改善箇所説明図

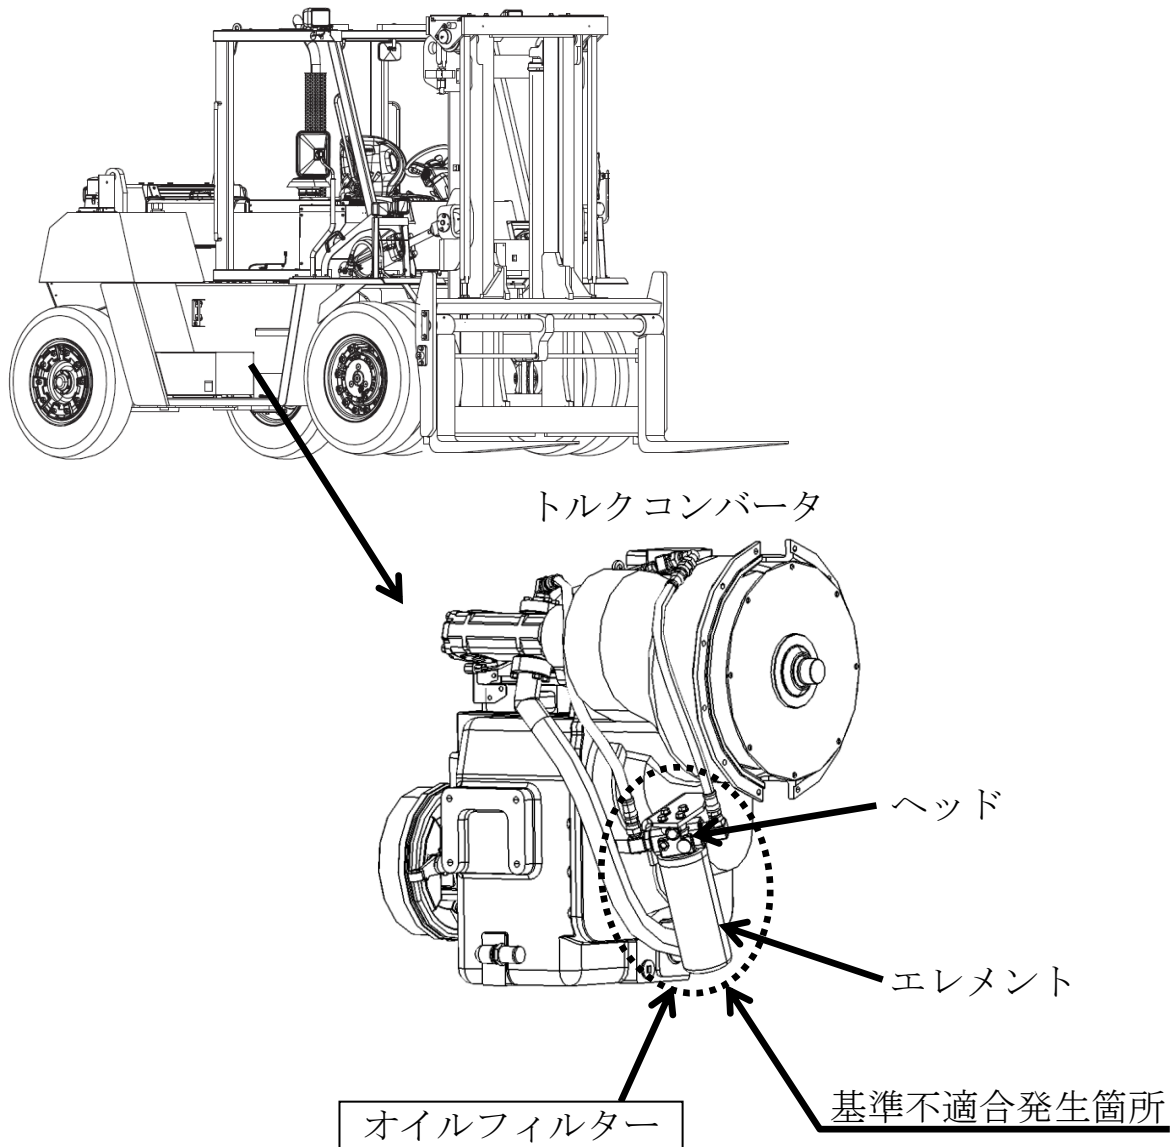
エンジン式フォークリフトの動力伝達装置において、トルクコンバータに搭載しているオイルフィルターの選定が不適切なため、車両の振動により、オイルフィルターのエレメント取付け部のネジが破損し、オイル漏れに至るおそれがある。

全車両、トルクコンバータ用のオイルフィルターを対策品に交換する。

識別：エレメントに印字している型式が異なる。
